**Conselho Deliberativo do Patrimônio Cultural
do Município de Belo Horizonte**

**PARECER REFERENTE A ANÁLISE DE PROJETO DE NOVA EDIFICAÇÃO NO IMÓVEL SITUADO NA
RUA EURITA, Nº 115/127, PERTENCENTE AO CONJUNTO URBANO BAIRRO SANTA TEREZA E À
ADE SANTA TEREZA**

Corte esquemático demonstrando os limites altimétricos da ADE e do conjunto urbano protegido.

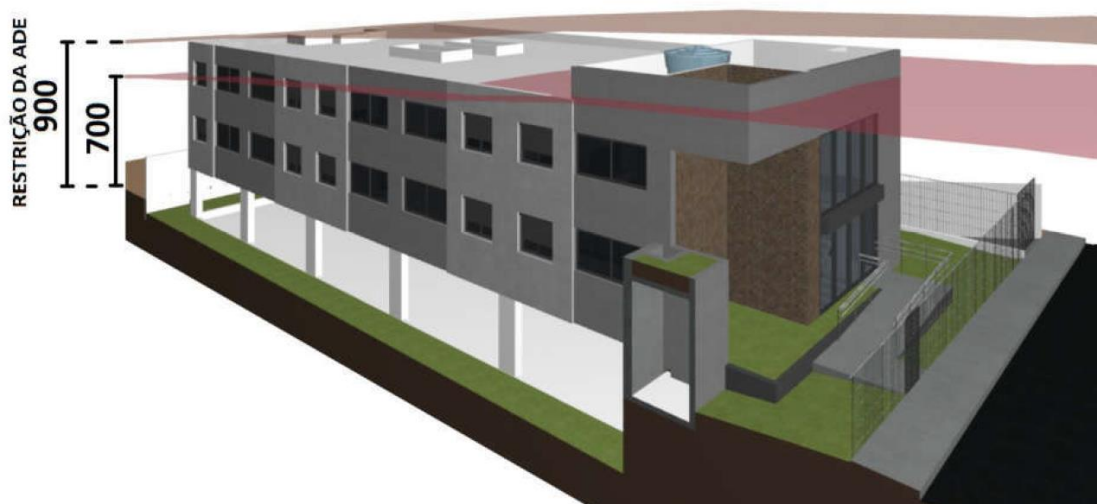
Quanto à edificação em análise, são pequenas e pontuais as suas porções que ultrapassam a altimetria de 7 metros, conforme demonstrado pelas figuras a seguir, retiradas do Memorial Descritivo entregue pelos interessados, sendo elas de no máximo 1,08 m, na parte frontal, onde se localizam as caixas d'água, e de no máximo 1,87 metros, na parte posterior, o que não se constitui, a meu ver, em impactos para a ambiência do local, podendo, portanto, serem admitidas.

*Caixa de captação no afastamento lateral,
junto aos jardins do afastamento frontal.
Fonte: Protocolo Online nº 0298/2020,
DPCA/FMC*

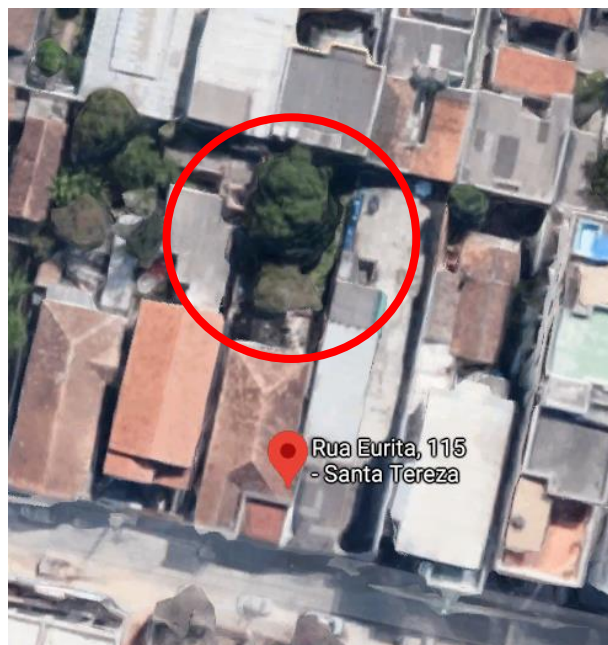
Quanto à questão do afastamento lateral direito, diz ela respeito a uma caixa de captação de 2,30 metros de profundidade e altura de 3,30 metros, equivalente à do muro nesta porção do afastamento, caixa esta a ser instalada, no local, em conformidade ao que diz o Art. 77 do Decreto nº 17.273/2020, em seu parágrafo 1º (“A caixa de captação deverá ser instalada imediatamente à montante do lançamento da drenagem predial no sistema público de drenagem, em local que garanta o acesso para manutenção e fiscalização do dispositivo.”). Nesse sentido e de forma a permitir a manutenção e fiscalização do dispositivo e a minimizar os volumes construídos, a caixa foi colocada na região frontal, junto à divisa lateral direita e em meio a um jogo de volumes ajardinados no afastamento frontal, conforme demonstrado pelas figuras a seguir, o que, a meu ver, também não se constitui em impacto para o local ou para a visibilidade dos vizinhos, podendo, portanto, igualmente, ser admitida.
